**PARCO EOLICO "ALAS"**

**Documento di risposta alla nota del MiTE prot.0073259 del 07/07/2021**

***STUDIO DI IMPATTO AMBIENTALE - DOCUMENTO REDATTO IN  
RISPOSTA ALLA RICHIESTA DI INTEGRAZIONE FORMULATA  
DAL MITE CON NOTA PROT.0073259 DEL 07/07/2021***

Figura 2 schemi di funzionamento degli aerogeneratori ad asse orizzontale vs verticale.

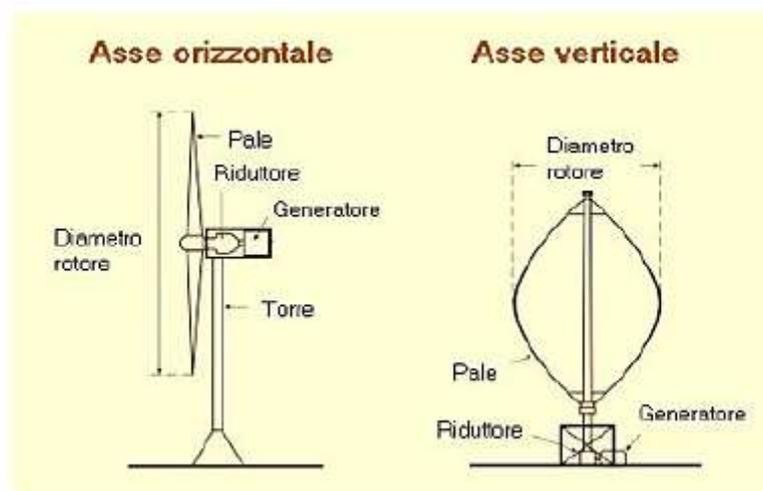
- *Il tema delle alternative progettuali non risulta trattato in modo approfondito e con riferimento ad eventuali dettagli rispetto alle criticità ecologiche e paesaggistiche; mancano possibili alternative localizzative sul layout proposto e sul numero di pale che consentano, a scala adeguata, la verifica dell'equilibrio tra fattori di impatto e produttività potenziale, almeno per le tematiche ambientali più critiche coinvolte, al fine di effettuare il confronto tra i singoli elementi dell'intervento in termini di localizzazione, aspetti tipologico-costruttivi e dimensionali, processo, uso di risorse, limitazione degli impatti cumulativi, ecc, sia in fase di cantiere sia in esercizio.*

- *impianto con aerogeneratori ad asse orizzontale.* Le turbine ad asse orizzontale, indicate anche con HAWT (Horizontal Axis Wind Turbines), funzionano per portanza del vento. La presente

alternativa è stata adottata sulla base delle seguenti considerazioni:

⇒ le turbine ad asse orizzontale ruotano in modo da essere costantemente allineate con la direzione del vento, detta condizione costringe ad una disposizione del parco eolico adatta ad evitare quanto più possibile fenomeni di “mascheramento reciproco” tra turbine che peraltro aiuta la realizzazione di un layout più razionale e visivamente meno impattante;

⇒ la presente tecnologia presenta nel complesso rendimenti migliori per lo sfruttamento della risorsa a grandi taglie, essa infatti è quella maggiormente impiegata nelle wind farms di tutto il mondo;

➤ *impianto con aerogeneratori ad asse verticale*: Le turbine ad asse verticale, indicate anche con VAWT (Vertical Axis Wind Turbines), esistono in tantissime varianti per dimensioni e conformazione delle superficie, le due più famose sono costituite dalla Savonius (turbina a vela operante quindi a spinta e non a portanza) e dalla Darrieus (turbine a portanza con calettatura fissa). La presente alternativa è stata esclusa sulla base delle seguenti considerazioni:

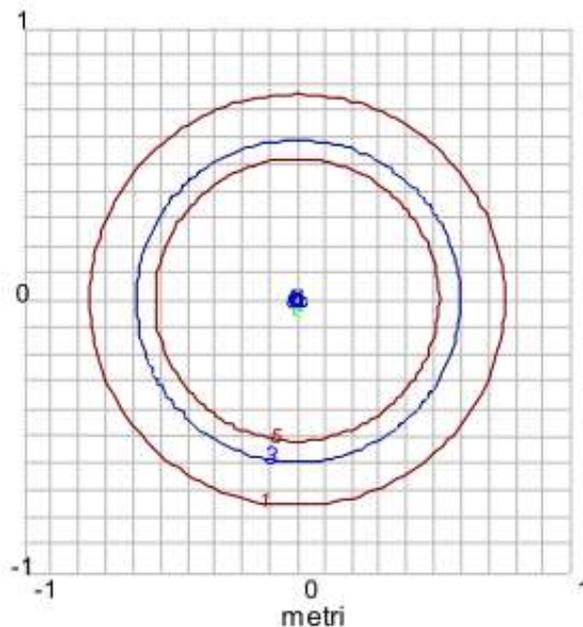
- *corredare la documentazione di cartografie in scala adeguata riportante i tracciati delle linee elettriche (cavidotti di progetto e linee già esistenti), la localizzazione della stazione di trasformazione MT/AT e SST di collegamento alla RTN, la localizzazione di tutti i ricettori presenti nel territorio;*
- *le valutazioni previsionali dovranno prendere a riferimento tutti i ricettori esposti presenti sul territorio e relativa localizzazione rispetto alle sorgenti di campo elettrici e magnetici;*
- *riportare su cartografia le DPA calcolate al fine di poter chiaramente escludere che le aree delimitate dalla DPA stessa non ricadano all'interno di aree nelle quali risultino presenti ricettori sensibili, ovvero aree di gioco per l'infanzia, ambienti abitativi, ambienti scolastici, luoghi adibiti a permanenza di persone per più di quattro ore giornaliere.*

2. Per la stazione di utenza MT/AT l'obiettivo di qualità è raggiunto all'interno dell'area della stazione stessa e non è pertanto necessario considerare alcuna DPA;
3. Per il cavidotto AT a 150kV la DPA si può assumere pari a 3 m;
4. All'interno delle DPA di cui ai punti 2) e 3), non sono previste destinazioni d'uso che comportino una permanenza prolungata di persone oltre le quattro ore giornaliere, come si evince dall'esame dell'allegato elaborato cartografico *PEALAS-S02.29.01\_Studio Previsionale per la valutazione dei campi elettromagnetici - Planimetria ricettori e DPA.*
